Relazione tecnica
per il Gruppo di Lavoro
“Riperimetrazione dei Siti di Interesse Nazionale
ai sensi dell’articolo 17 bis del D.L. 152/21”

TARANTO

GEO-PSC 2023/345

Figura 5. Incongruenza tra il perimetro del SIN e i confini catastali

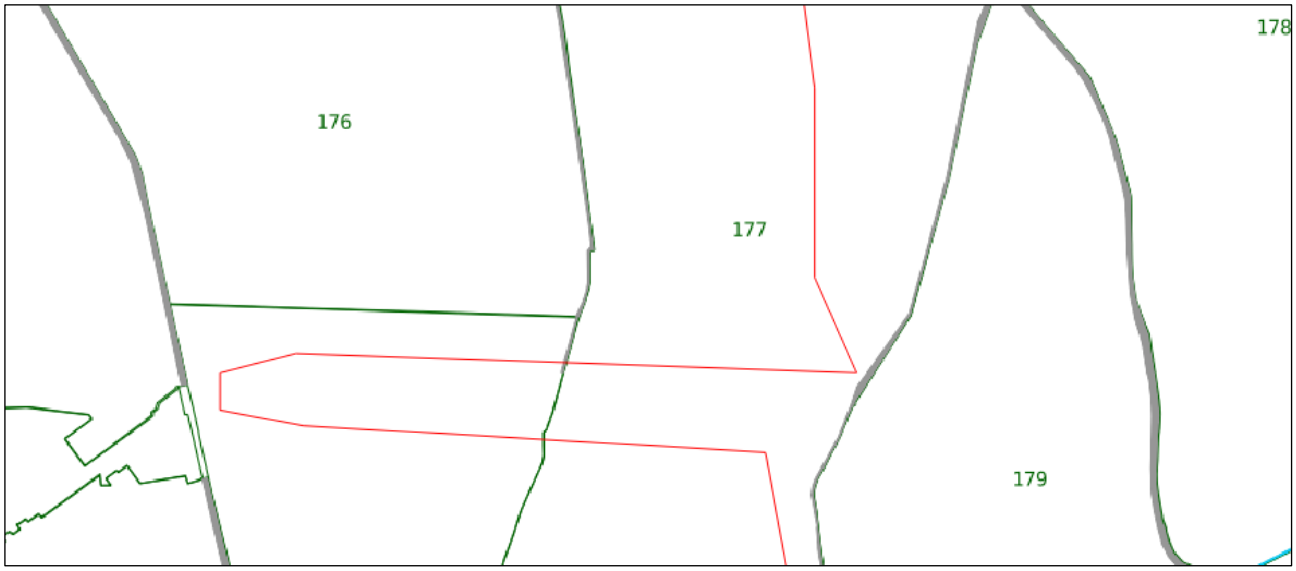
Come più volte ribadito dal MASE nel corso delle diverse interlocuzioni avute sul tema, in numerose aree del SIN l’attuale perimetrazione non “segue” i confini catastali e/o quelli di proprietà, rendendo la gestione del procedimento amministrativo di bonifica particolarmente artificiosa, con conseguenti ripercussioni anche

sull'allungamento dei tempi dei procedimenti stessi. In Figura 5 si riporta un esempio di tale incongruenza, che risulta particolarmente evidente.

Si ritiene pertanto necessaria una verifica lungo tutto il perimetro del SIN sulla coerenza tra i limiti amministrativi e la perimetrazione, e tra i confini catastali/di proprietà e la perimetrazione.
